DODATEK Č. 1 KE SMLOUVĚ O DÍLO

"Domov pro seniory Třebíč, M. Curieových - rekonstrukce pokojů a VZT"

ZMĚNOVÝ LIST

Týká se části stavby: **Elektro**

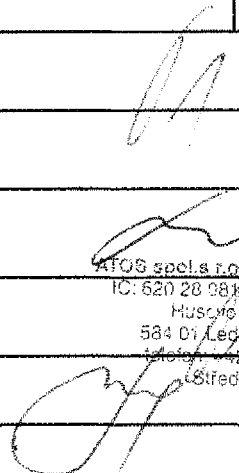
Přípočet:

Nové rozvody STA + rozhlas

Doplnění světla a vypínače do chodbičky před sociálkou

Odpočet:

Hlavní přívod elektro do pokojových rozvaděčů – naspojování kabelů nad dveřmi pokoje, dle PD nový kabel z hl.rozvaděče na chodbě
